PROYECTO PLANTA SOLAR EL SENA
"INGENIERÍA DE DETALLE, SUMINISTRO, CONSTRUCCIÓN, MONTAJE, PRUEBA Y
PUESTA EN SERVICIO PLANTA SOLAR EL SENA (400 kW)" SEGUNDA
CONVOCATORIA

LICITACION PÚBLICA INTERNACIONAL N° LPI-ENDE-EGSA N°1/2017

ACTA DE LA REUNIÓN DE ACLARACIÓN

DOCUMENTO DE RESPUESTA A LAS CONSULTAS ESCRITAS

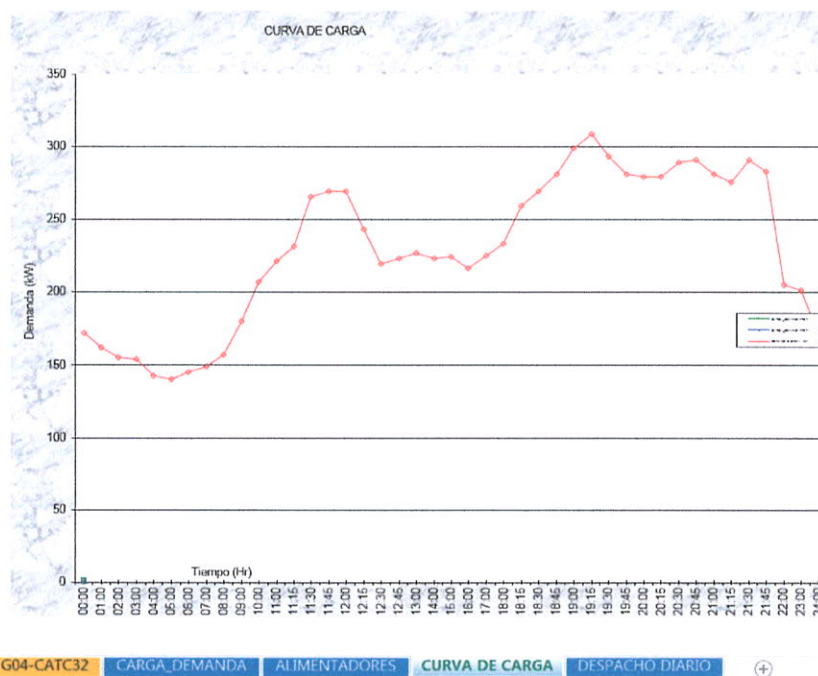
3. Cuanta energía está consumiendo hoy el pueblo SENA en MWh/mes y en MWh/día?

166,26 MWh/mes
